VKMA 05609 / VKM 25207

Boletim Técnico – Janeiro de 2013

Substituição do kit de correia de distribuição SKF
Os kits VKMA 05608 e VKMA 05702 são substituídos pelo kit VKMA 05609

Substituição do kit da polia livre da distribuição SKF
Os kits VKM 25215 e VKM 25216 são substituídos pelo kit VKM 25207

Conteúdo do kit VKMA 05609

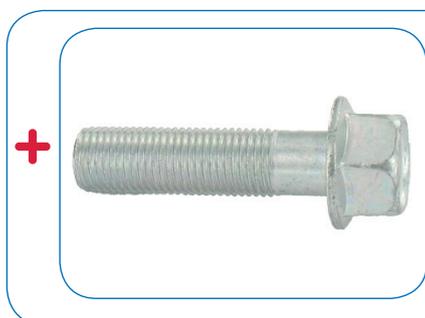
Devido à procura e à evolução do equipamento original, a SKF decidiu combinar os kits VKMA 05608 e VKMA 05702 num único kit, o VKMA 05609. Todas as peças metálicas e a correia são as mesmas, mas a SKF optou por incluir todas as fixações num kit completo.

A principal diferença em relação aos kits anteriores é o comprimento diferente do parafuso da polia livre.

O kit SKF contém dois parafusos para a polia livre, tal como nos kits OE (1606389 – 93188137).

O comprimento do parafuso novo a instalar tem de ser igual ao comprimento do parafuso usado.

+ Parafuso do tensor
Dim. M10x45

Parafuso da polia livre
Dim.: M12x45

Parafuso da polia livre
Dim.: M12x50
